## Keuringsverslag van een elektrische laagspanning- en zeer lage spanningsinstallatie

**NIET CONFORM**

Straatnaam Hammeveld  
Huisnummer 38  
Busnummer  
Postcode 3061  
Gemeente Leefdaal  
Land België

Controlebezoek van een oude huishoudelijke elektrische installatie van een wooneenheid bij verkoop op vraag van de verkoper volgens (KB 08/09/2019) - AREI Boek 1- 8.4.2. en 8.2.1. en 4.2.4.3.

Afbeelding schakel- en verdeelbord:

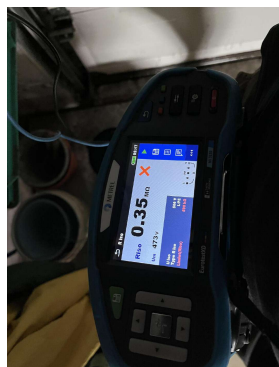
- 12.02 De waarde van de isolatieweerstand van één of meerdere stroombanen is kleiner dan 0,5M ohm. (Boek 1 Onderafdeling 6.4.5.1.)
- 12.03 De continuïteit van equipotentiaalverbindingen en/of beschermingsgeleiders zijn niet gewaarborgd. (Boek 1 Onderafdeling 5.3.5.3.G. en 5.4.3.5)

- 13.07 Een demonteerbaar aansluitstuk (aardingsonderbreker) dient aangebracht te worden in de aardgeleider teneinde de meting van de aardweerstand mogelijk te maken. (Boek 1 Onderafdeling 5.4.3.5.)

- 13.08 Een demonteerbaar aansluitstuk (aardingsonderbreker) moet steeds gemakkelijk bereikbaar zijn. (Boek 1 Onderafdeling 5.1.5.1. en 5.4.3.5.)
- 15.01 De aanduiding van de stroomkringen en/of apparatuur, aansluitklemmen, enz dient aangebracht of vervolledigd te worden. (Boek 1 Onderafdeling 3.1.3.1. en 3.1.3.3.A. en 5.1.6.1)

- 15.03 Het verdeelbord is niet makkelijk toegankelijk. (Boek 1 Onderafdeling 5.3.5.1.C.)
- 15.06 De deur en/of afschermplaat van het schakelbord dient (terug)geplaatst te worden. Aanraking van onder spanning staande delen mogelijk. (Boek 1 Afdeling 5.1.4. en 5.3.5.1.A. en 4.2.2.3.)

- 15.08 Beschadigd en gebroken materiaal dient vervangen of hersteld te worden. De beschermingsgraad van het verdeelbord tegen rechstreekse aanraking is onvoldoende. (niet tenminste IPXX-B) (Boek 1 Onderafdeling 4.2.2.3.)

- 15.10 De genaakbare, naakte onder spanning staande delen zijn onvoldoende afgeschermd. (Boek 1 Afdeling 5.1.4. en 4.2.2.3.)
- 15.14 De nominale spanning dient duidelijk vermeld te worden op een oordeelkundig gekozen plaats. (Boek 1 Onderafdeling 3.1.3.3.)

- 16.01 De differentieelschakelaar aan het begin van de huishoudelijke installatie is niet verzegelbaar. (Boek 1 Onderafdeling 4.2.4.3.)
- 16.04 Een differentieelstroombeschermingsinrichting met een gevoeligheid van 30mA is te plaatsen voor installaties van badkamer, wasmachine, vaatwas, droogkast en/of gelijkaardige toestellen. Deze dient ondergeschikt te zijn aan de hoofddifferentieelstroombeschermingsinrichting (Boek 1 Onderafdeling 7.1.4.3. en 4.2.4.3.)

I6.06 De differentieelstroombeschermingsinrichtingen die worden geplaatst in huishoudelijke installaties zijn ten minste van het type A. Een differentieelstroombeschermingsinrichtingen van het type AC is niet toegelaten. (Boek 1 Onderafdeling 5.3.5.3.)

I7.01 De smeltzekeringhouders of houders van kleine vermogensschakelaars met pennen met een sectie kleiner dan 10mm<sup>2</sup> zijn niet voorzien van kalibreerelementen. (Boek 1 Onderafdeling 5.3.5.5.A.)

Aarding stuk niet aangesloten
